**RICONOSCIMENTO DI AREE STORICHE ALL'INTERNO DI AREE A BOSCO**

Tavola: URB 8 / 12

**Categoria: ERRORI**

**ECS.**  
**08**

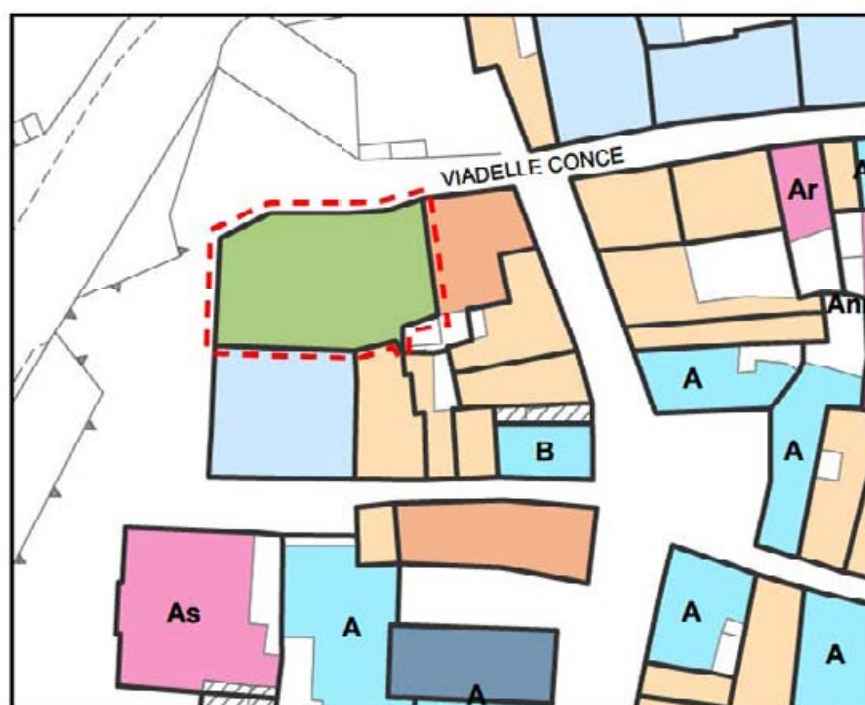
In fase di redazione del Regolamento Urbanistico è stata assegnata ad una unità edilizia una destinazione rappresentata da una campitura propria degli *edifici moderni con caratteri difforni dall'edificato tradizionale* (art. 81 delle NTA), ma la sola campitura non è sufficiente ad individuare esattamente la destinazione in quanto lo stesso articolo prevede 3 sottogruppi, identificati con una sigla. Da verifiche effettuate è stato riscontrato che trattasi di caso da classificare come *edifici residenziali*.

Si classifica l'unità edilizia assegnando l'etichetta *Cr* propria del tipo *edifici residenziali*.

**ENM.**  
**01**

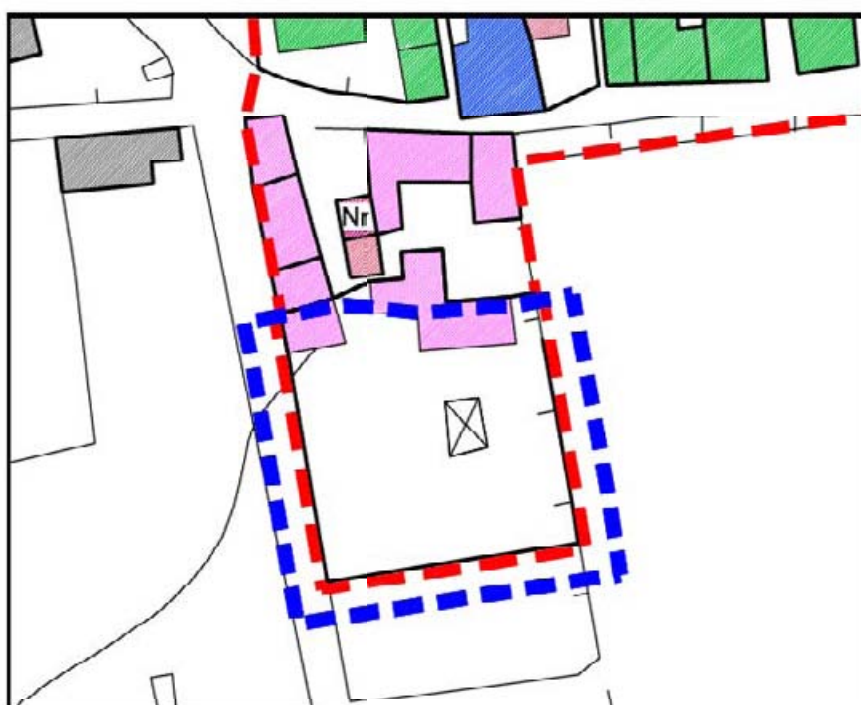
In fase di redazione del Regolamento Urbanistico non è stata assegnata una destinazione ad un'area in quanto esclusa sia dalla tavola URB 12 che dalla tavola NM.24 del Nucleo Storico di S. Maria del Giudice. Tale area risulta essere di pertinenza della corte rurale limitrofa.

Si inserisce l'area di che trattasi nella tavola URB NM assegnando la destinazione urbanistica *corti rurali* dei Nuclei Storici Minori (art. 102 delle NTA) e modificando il perimetro del nucleo storico NM.24 S. Maria del Giudice.

**ENM.**  
**02**

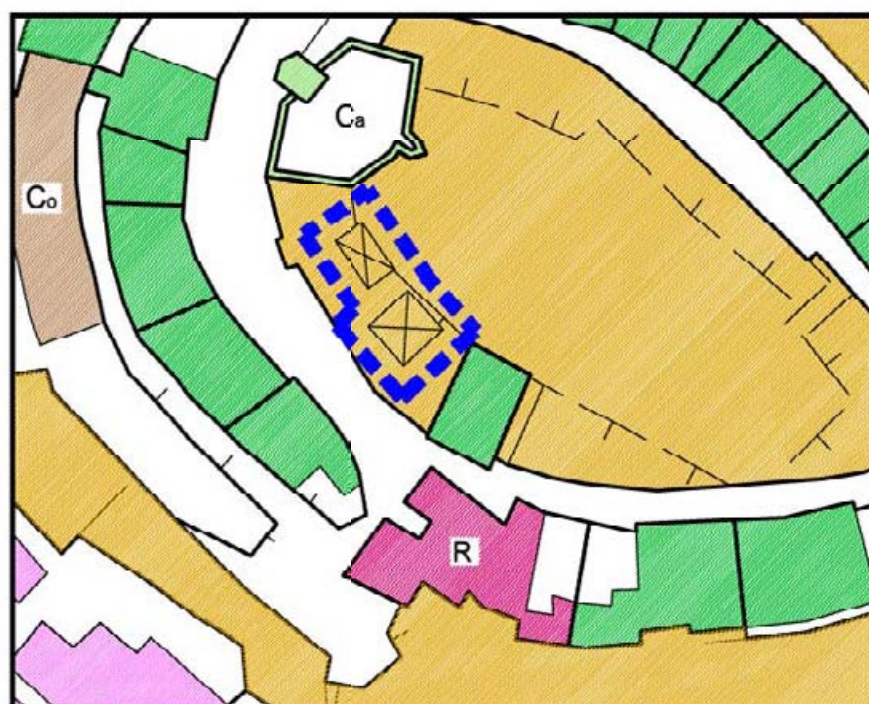
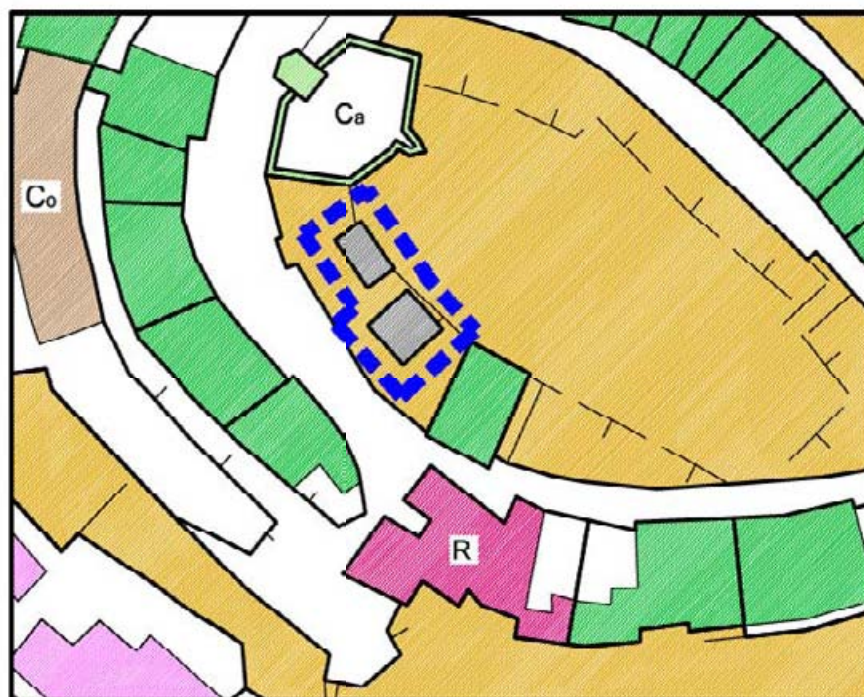
In fase di redazione del Regolamento Urbanistico non è stata assegnata una destinazione a due fabbricati vicini, risultati essere pertinenze di un edificio residenziale.

Si assegna una destinazione all'area di che trattasi compresa nella tavola URB NM (NM.9) inserendola nella zona urbanistica *aree agricole* dei Nuclei Storici Minori (art. 108.2 delle NTA) circostante.
